# Conseil économique et social

#### Groupe de travail des dispositions générales de sécurité

## Rapport du Groupe de travail des dispositions générales de sécurité sur sa quatre-vingt-dix-neuvième session (19-22 octobre 2010)

**Exemples de marque d'homologation**

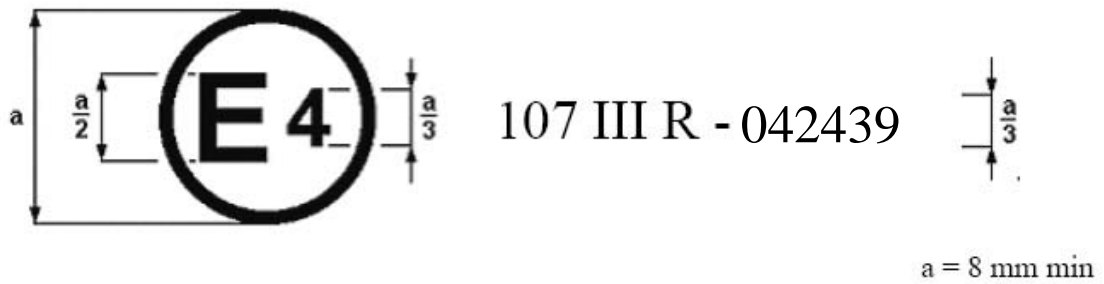
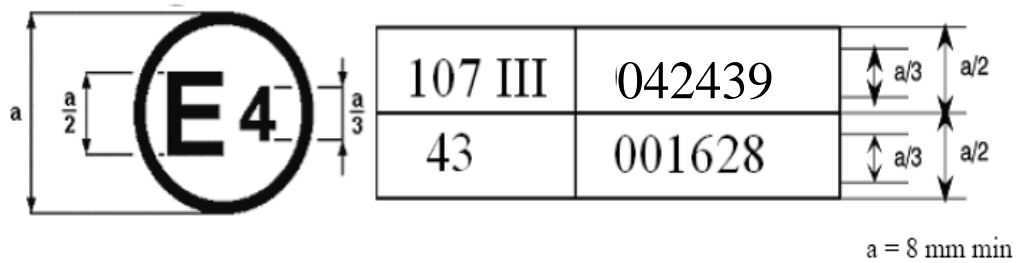
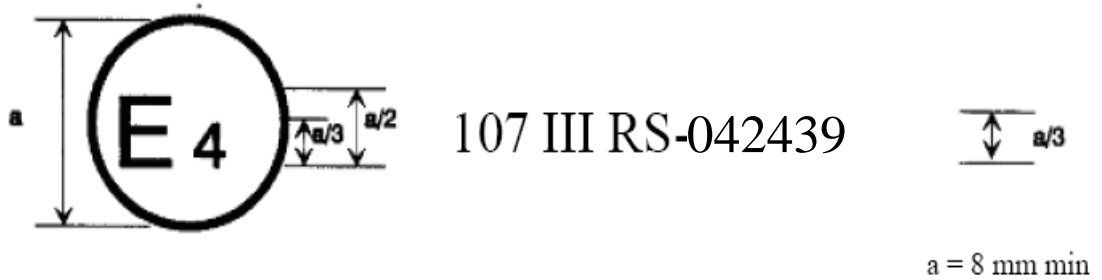
Annexe 2, modifier comme suit:

La marque d'homologation ci-dessus, ... sous le numéro **042439**. Ce numéro ... tel que modifié par la série **04** d'amendements.

La marque d'homologation ci-dessus ... en application du Règlement n° 107, sous le numéro d'homologation **042439**. Ce numéro indique ... tel que modifié par la série **04** d'amendements.».

«Figure 30

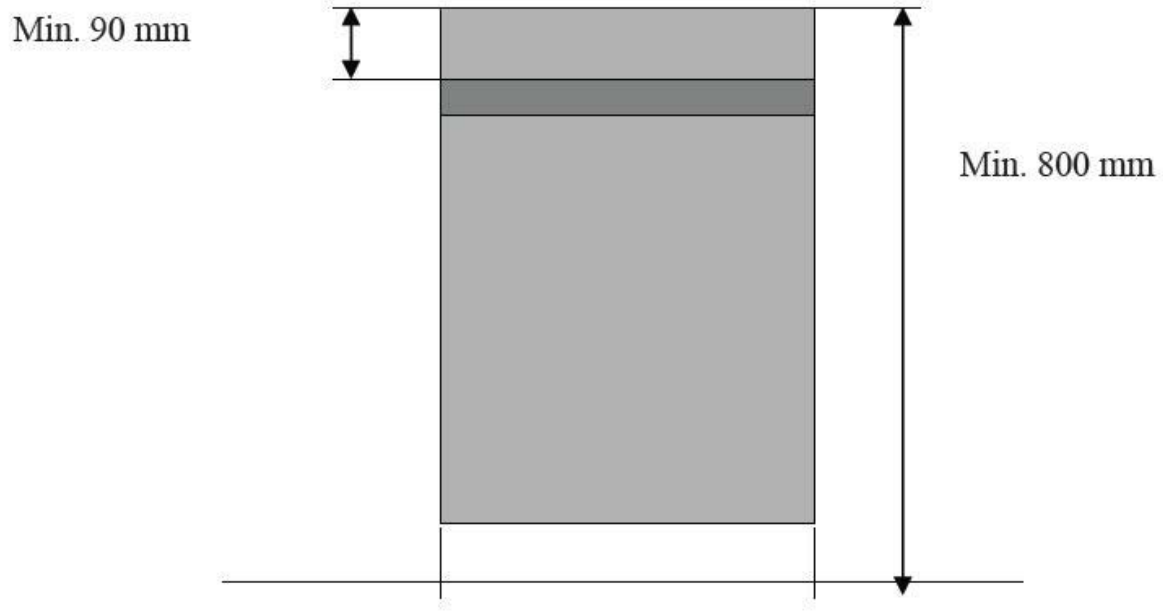
Document informel GRSG-99-05 adopté comme suit (voir le paragraphe 10 du rapport).  
Les modifications apportées au Règlement sont indiquées en caractères gras.

*Annexe 4*, ajouter une nouvelle figure, comme suit:

«Figure 1  
Support pour les essais à la bille

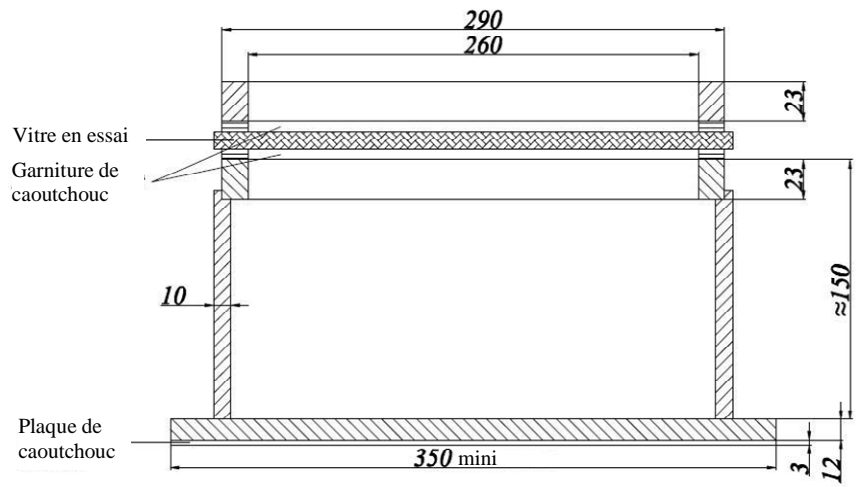
**Paragraphe 2.1.1.3, figure 1, modifier comme suit:**

«Figure 1b

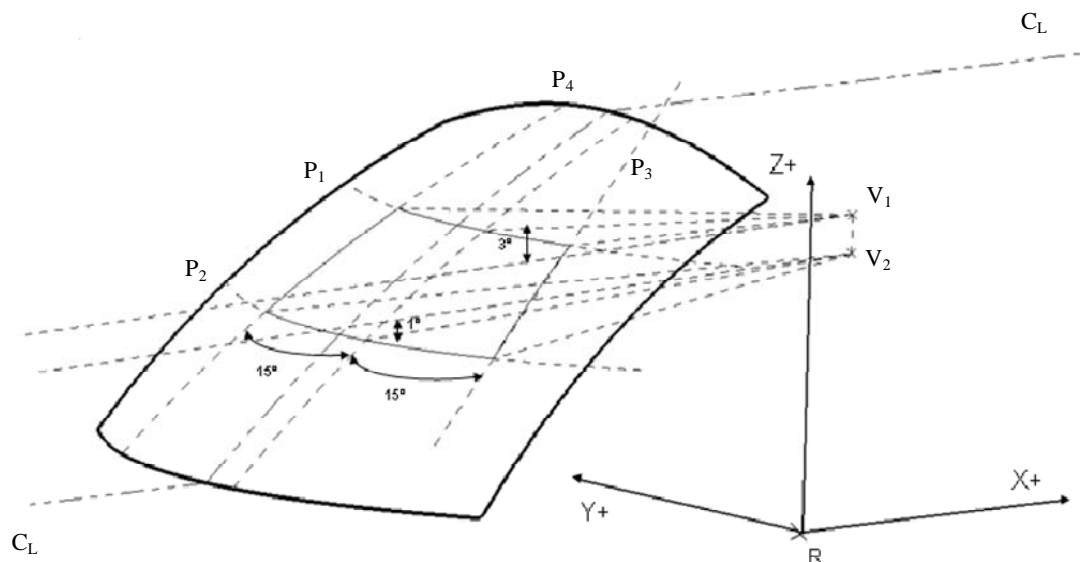
Amendements au document ECE/TRANS/WP.29/GRSF/2010/23 (voir le paragraphe 20 du rapport) qui ont été adoptés.

*Nouvelle figure 1b, modifier comme suit:*
